OPINIA 65/2014

Z wyników przeprowadzonych oględzin – ekspertyzy urządzeń ogrzewczo – kominowych

Bydgoszcz ul. HARCERSKA 15B/2
/szkic załączono/Sporządzona przez mistrza kominarskiego *Zdzisława Jasińskiego* na okoliczność wykonania WC**W związku z czym stwierdza się co następuje ;**

OPINIA 68/2014

UL. HARCERSKA 15 B /2

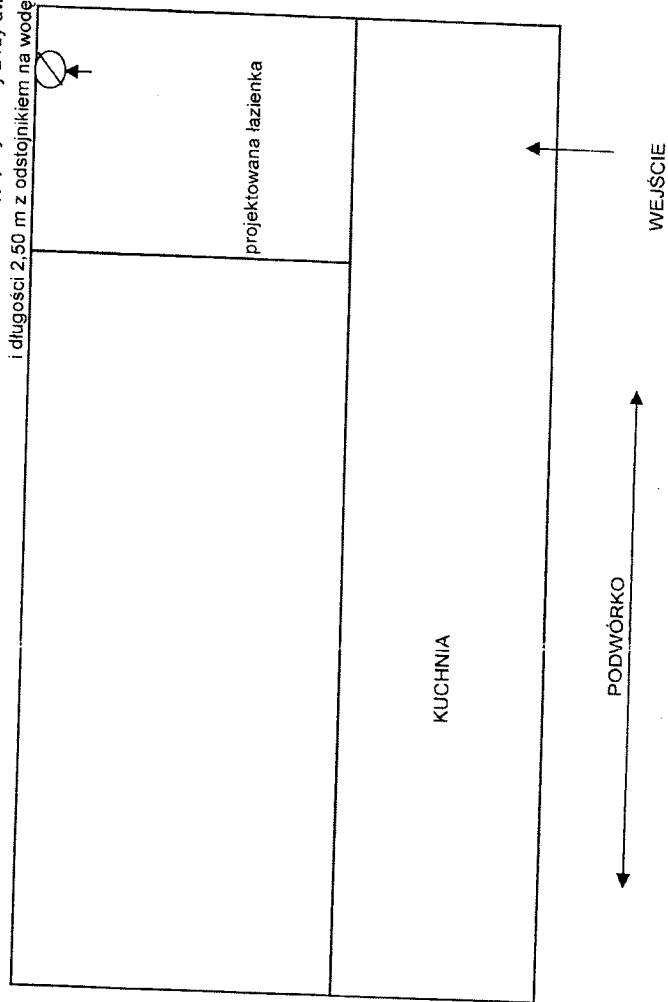
1. Zgodnie z zamieszczonym szkicem wentylację WC należy wykonać z rury dwupłaszczyzowej o śred wew. 150 mm i długości 2,50 m z odstojnikiem wody.

przewód wentylacyjny wykonany z ruy dwupłaszczowej o śred. wew. 150 mm
i długości 2,50 m z odstożnikiem na wodę

UL. HARCERSKA 15B / 11, 12, 13

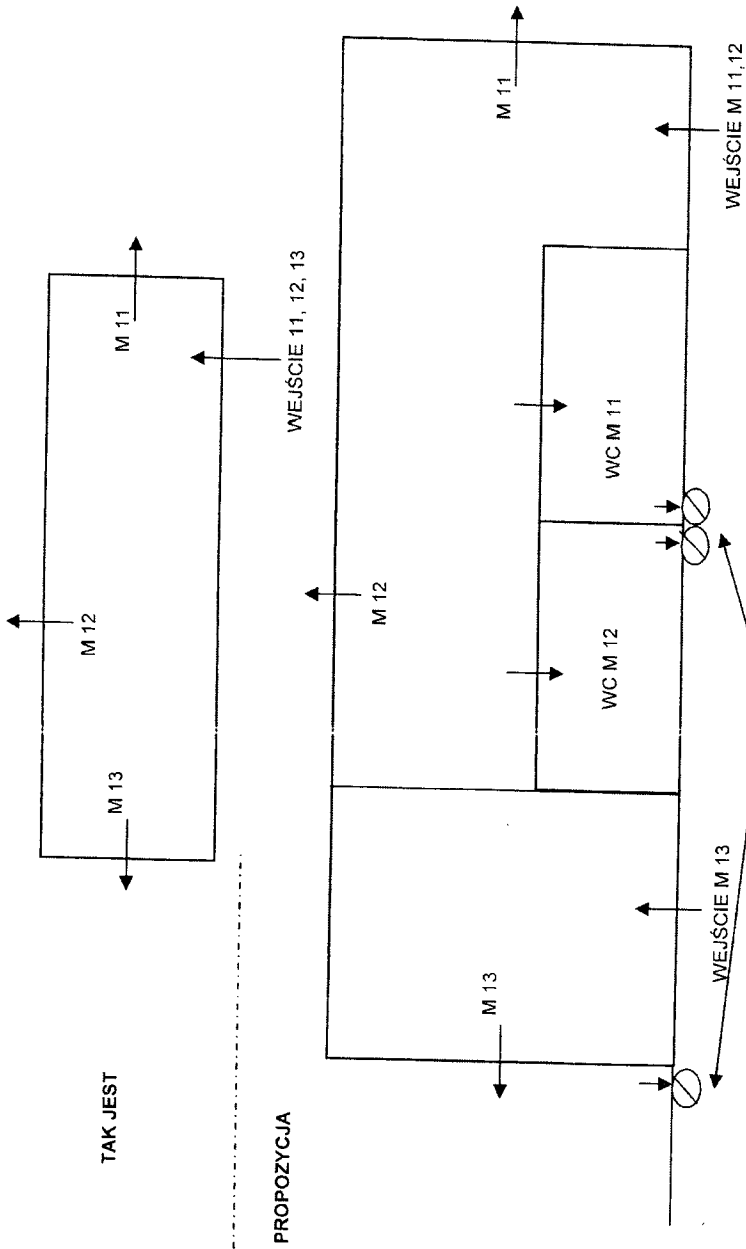
1. Zgodnie z zamieszczonym szkicem wentylację WC należy wykonać z rur dwupłaszczkowych o śred wew. 150 mm i długości 2,50 m z odstojnikiem wody.
2. Proponuje się rozwiązanie z wykonaniem oddzielnego wejścia dla lokali 11 i 12 oraz lokalu 13.

projektowane wentylacje wykonane z rur dwupłaszczowych o śred. wew. 150 mm i dł. 2,50 m z odstożnikami wody

UWAGA ; ZAPROJEKTOWAC NAJLEPIEJ ODDZIELNE WEJŚCIE DO LOKALI 11 I 12 ORAZ DO LOKALU 13.
